Deliberazione della Giunta Regionale 27 febbraio 2023, n. 5-6546

LAVORI ISTRUTTORI, DESCRIZIONE INTERVENTO E VALUTAZIONI ISTRUTTORIE

Oggetto: Procedura di VIA ai sensi dell'art.23 del D.Lgs 152/2006 – "Ricollocazione del Centro Guida Sicura in ottemperanza all'articolo 3 ("disposizione di varianti") e alle prescrizioni n. 27 e n 132 della delibera CIPE 19/2015 - nuova linea ferroviaria Torino-Lione – sezione transfrontaliera – parte in territorio italiano".

Comune: Buttigliera Alta (TO)

Figura 1: Rosa del vento riportata nello studio (sinistra) ed elaborata a partire dai dati Arpa Piemonte (destra)

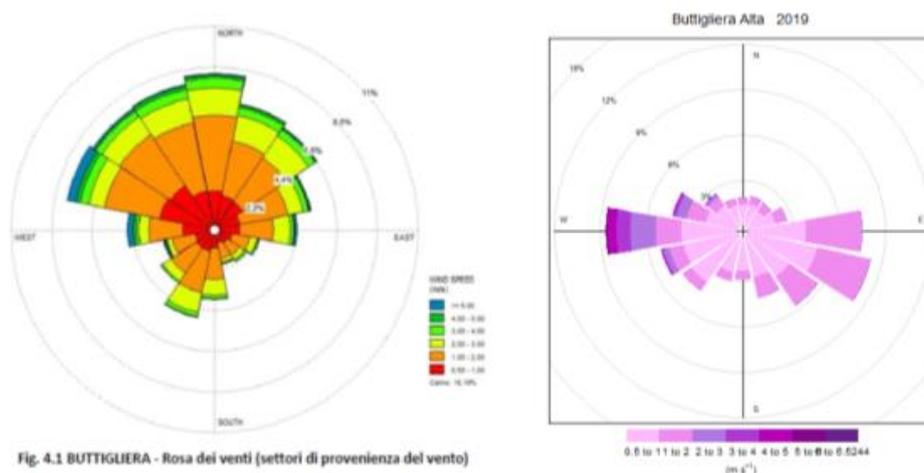
La rosa dei venti (Fig. 4.1 pag. 6), ricostruita sulle coordinate del sito con il modello CALMET, a partire dai dati precedentemente indicati, non rispecchia l'anemologia dell'area. Quest'ultima, infatti, è dominata dalla forzante orografica, con venti predominanti aventi direzione Est-Ovest lungo l'asse della Val di Susa, come si osserva nella rosa dei venti prodotta a partire dai dati estratti dalla ricostruzione meteorologica in modalità diagnostica condotta da Arpa Piemonte sull'anno 2019 (che risulta coerente con i dati misurati presso la stazione anemometrica di Avigliana, che dista circa 2,8 km dal sito in esame). Ne consegue pertanto che le ricadute stimate con il modello di dispersione non descrivono correttamente le aree di impatto attese.

La velocità media del vento stimato con CALMET nel punto individuato dal proponente è di 1.32 m/s, la velocità media misurata nel periodo 1991-2020 presso la stazione di Avigliana è di 1.36 m/s; si ritiene pertanto adeguato il valore di velocità utilizzato nei calcoli relativi alle emissioni.
